第3回  
徳山ダム廃棄物対策検討委員会

平成18年4月12日  
ぱ・る・るプラザ 長良1

# 議事次第

### ・犬谷、下開田の盛土の透水係数について

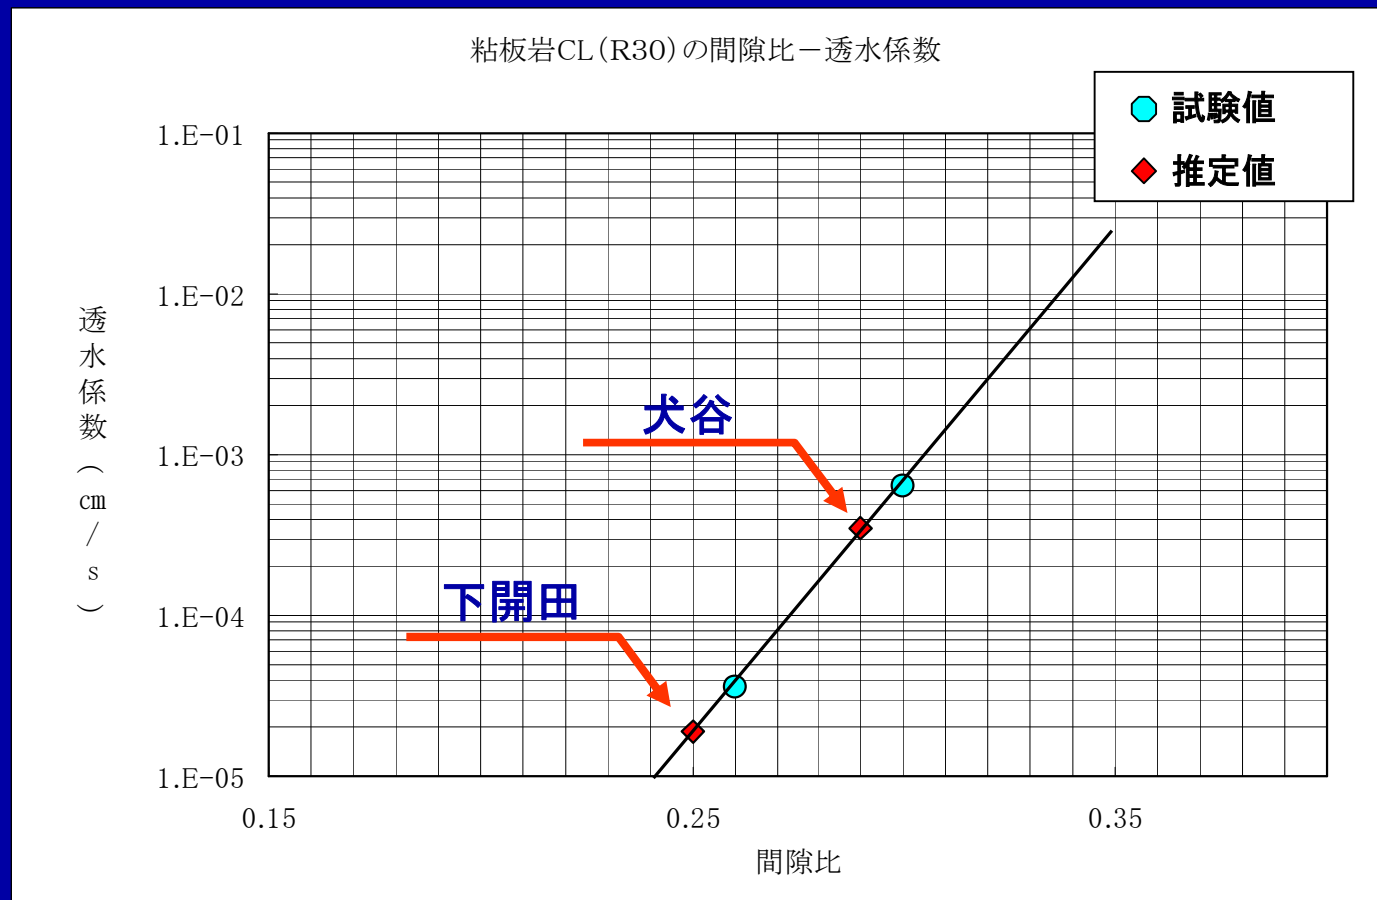
## 第2回委員会での指摘事項(1)

犬谷、下開田の埋設物上の盛土の透水係数を、盛土材料に岩質、粒度分布が最も近い材料の透水係数試験結果と盛土の間隙比の関係から推定。

透水試験結果はグラフのとおりであり、盛土時の施工管理資料から得られた間隙比(0.25~0.29)から盛土の透水係数は $1.9 \times 10^{-5} \sim 3.5 \times 10^{-4}$  (cm/s)と推定される。

犬谷の地下水位と河川水位の関係

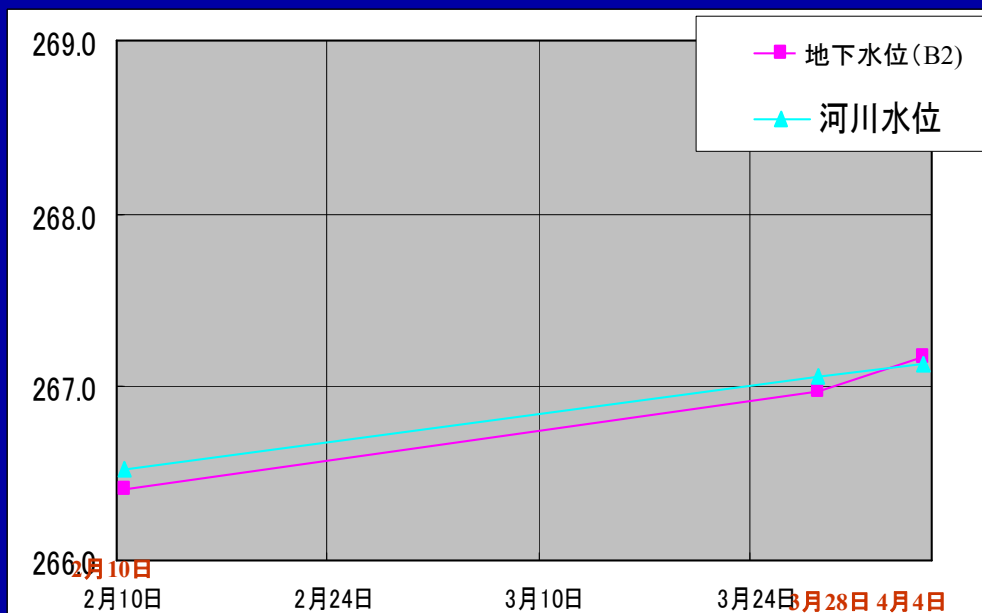
## 第2回委員会での指摘事項(2)

### ・ 犬谷、下開田の地下水位と河川水位との関係について

犬谷、下開田の地下水位と河川水位の関係については、現地で測量を行いグラフの結果を得た。この結果から犬谷の地下水位は河川水位変動の影響を受けるが、下開田の地下水位については河川水位変動の影響を受けにくいことが分かった。これは、地下水位と河川水位との関係及び盛土の透水係数の違い等に起因するものと考えられる。

なお、当該期間の河川水位については、融雪の影響により水位が高い傾向にある。
